**Wyjaśnienie treści Specyfikacji Warunków Zamówienia
Zestaw nr 4-5**

Dotyczy postępowania prowadzonego w trybie podstawowym na podstawie art. 275 pkt 1 ustawy z dnia 11 września 2019 r. Prawo zamówień publicznych (dalej ustawa Pzp) na: **„Przebudowę boiska piłkarskiego przy Szkole Podstawowej i Liceum Ogólnokształcącym w Dukli”**

Parametry trawy:

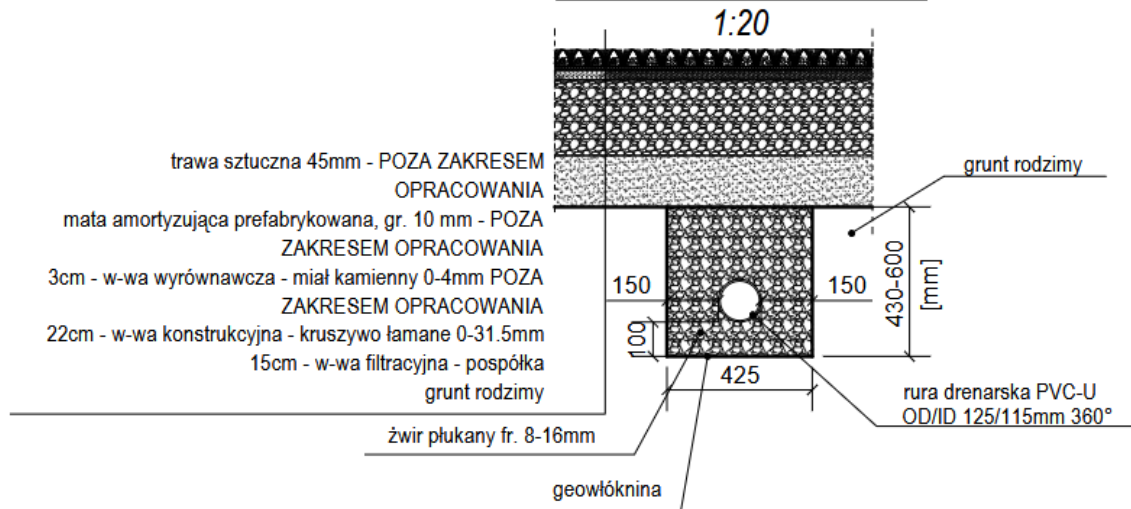
Jednocześnie prosimy o potwierdzenie, że powierzchnia 771 m² wskazana w przedmiarze dotyczy wyłącznie bieżni wokół boiska, dla której należy przyjąć parametry określone w dokumentacji projektowej oraz ewentualnie dopuszczone w udzielonych odpowiedziach, tj.:

- Dtex: 8.500/8
- Struktura: PE monofil
- Grubość: min. 200 mikronów
- Wysokość włókna: min. 12 mm
- Waga włókna: min. 1200 gr/m²
- L. pęczków na m²: min. 44.000
- L. włókien na m²: min. 704.000
- Waga całkowita: min. 2180 gr/m²
- Wypełnienie piaskiem kwarcowym frakcji 0,25-0,63
- Ilość 15 kg/m²
- Spełnia wymagania normy EN 15330

Zmawiający informuje, że wszystkie wymagane parametry dotyczące nawierzchni bieżni ze sztucznej trawy, zostały przedstawione w dokumentacji technicznej. Równocześnie informuje się, że Zamawiający załącza zmienioną dokumentację projektową.

Jednocześnie Zamawiający wyjaśnia, że całkowita powierzchnia boiska przeznaczonego do przebudowy, tj. wykonania odwodnienia i podbudowy wynosi 8426,50 m². Powierzchnia sztucznej trawy krótkiej objęta zakresem zamówienia wskazana w przedmiarze, tj. 771 m², dotyczy wykonania bieżni wokół boiska, a nie płyty głównej boiska piłkarskiego. Sztuczna trawa długa (45mm) **NIE JEST** objęta zakresem zamówienia – zgodnie z dokumentacją projektową.
